1. Ведомость наружной отделки сн. Лист 1
2. Цветовое решение фасадов

7-13.10.9- AP2

Экспериментальный многофункциональный комплекс «Минск-Мир» Проект застройки. 13-я очередь строительства. Жилой дом №10.9 по г/п.		
4	-	Нов	08.21	Жилой дом №10.9 по г/п.		
Изм.	Кол.ч.	Лист	№ док	Подпись	Дата	Страница Лист Листов
ГАП	Волков	08.21				С 14
Утвердил	Гордина	08.21				
Проверил	Козловская	08.21				
Разработал	Максимова	08.21				
Н.контр.	Волков	08.21				
Цветовое решение фасада 1-20						ИООО "Дана Астра"

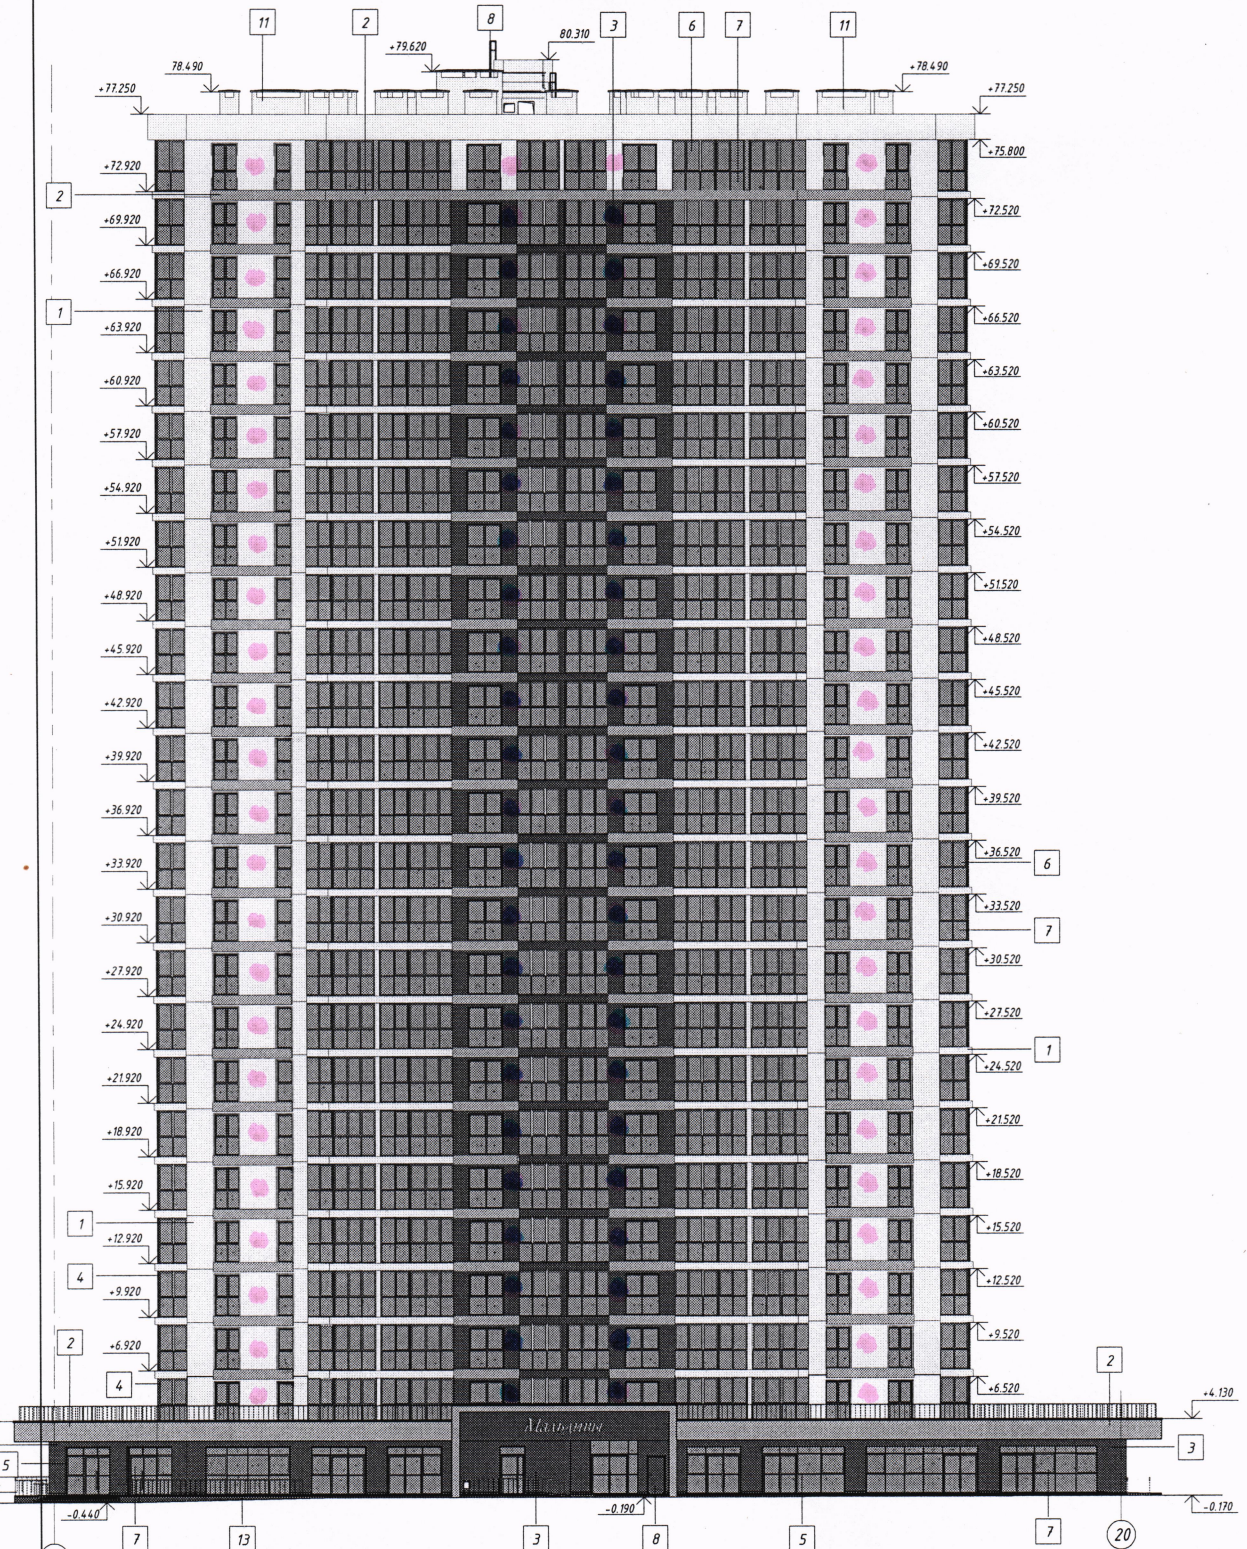
Водоотведение конденсата наружного блока кондиционера выполнять через систему канализации квартиры. Установка декоративного короба (экрана) для наружного блока кондиционера должна соответствовать цвету фасада здания. Установка спутниковых антенн предусмотрена на кровле.

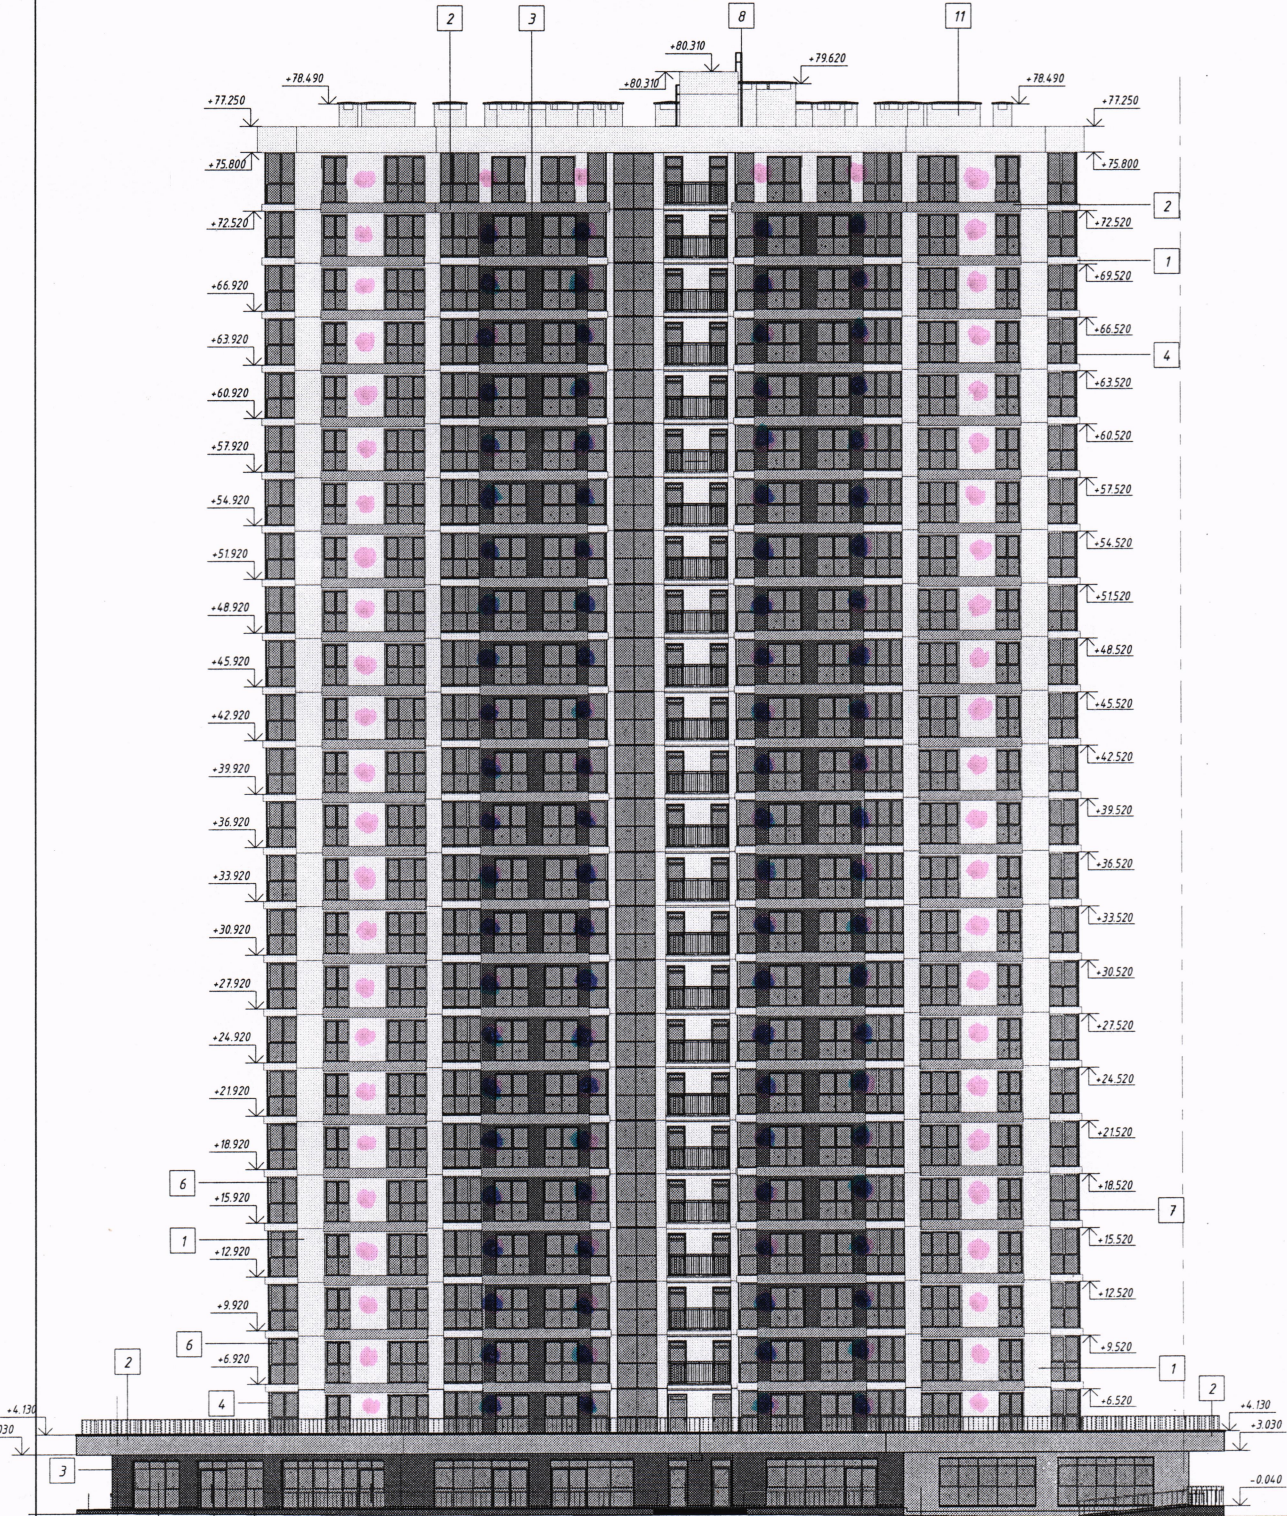
**Водоотведение конденсата наружного блока кондиционера выполнять через систему канализации квартиры. Установка декоративного короба (экрана) для наружного блока кондиционера должна соответствовать цвету фасада здания. Установка спутниковых антенн предусмотрена на кровле.**
